改善箇所説明図

アウトサイドグリップ

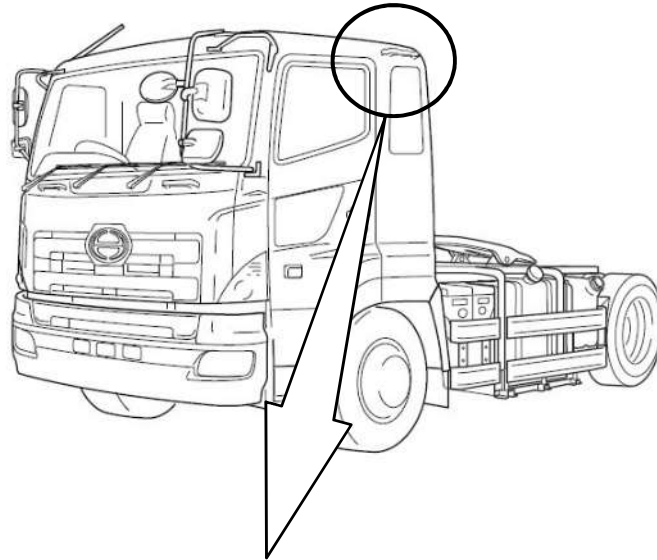
不具合発生箇所

キャブの左右側面に取り付けられているアウトサイドグリップにおいて、材質が不適切なため、使用過程でグリップのコーナー部に亀裂が入るものがある。そのため、荷台へ移動しようと当該グリップに手をかけた際にグリップが破損し、転倒するおそれがある。

グリップ装着車は、当該グリップを対策品と交換する。

識別：改善済車両にはシリアルナンバープレートの左中央に白色ペイントを塗布する。
